SERVICE INFO – FAG 0040

Montážní pokyny

Upravená axiální podložka pro náboje kol u náprav BPW

Obrázek 2: Náboj kola se změněnou axiální podložkou a maticí nápravy s velkým lemem

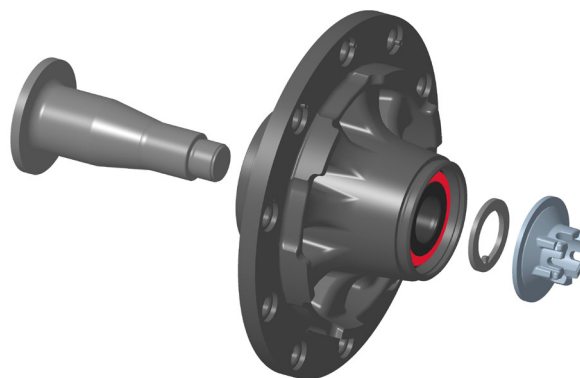
Při montáži výše uvedených nábojů kol s FAG SmartSet **se nesmí namontovat** z výroby namontovaná axiální podložka!
Místo toho musí být použita dodaná axiální podložka z obsahu balení náboje kola FAG SmartSet (obr. 2).

V důsledku rozdílné konstrukce ložiska kola nestačí tloušťka původní axiální podložky k vytvoření požadované vzdálenosti mezi lemem matice nápravy a ložiskem kola. Během provozu by to způsobilo poškození těsnění a předčasné zničení ložiska kola. Dodávaná axiální podložka je silnější a zajišťuje dostatečnou vzdálenost.

Obrázek 1: Matice nápravy s malým (vlevo) a velkým (vpravo) lemem

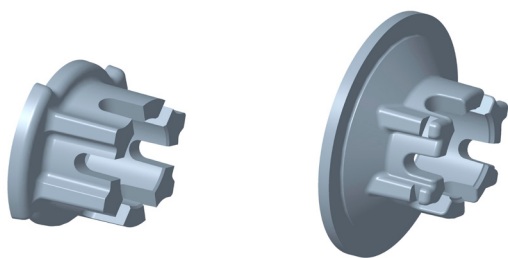
U nábojů kol náprav BPW lze používat matice náprav s malým a velkým lemem (obr. 1).
Matice náprav s velkým lemem se vždy montují s axiální podložkou.
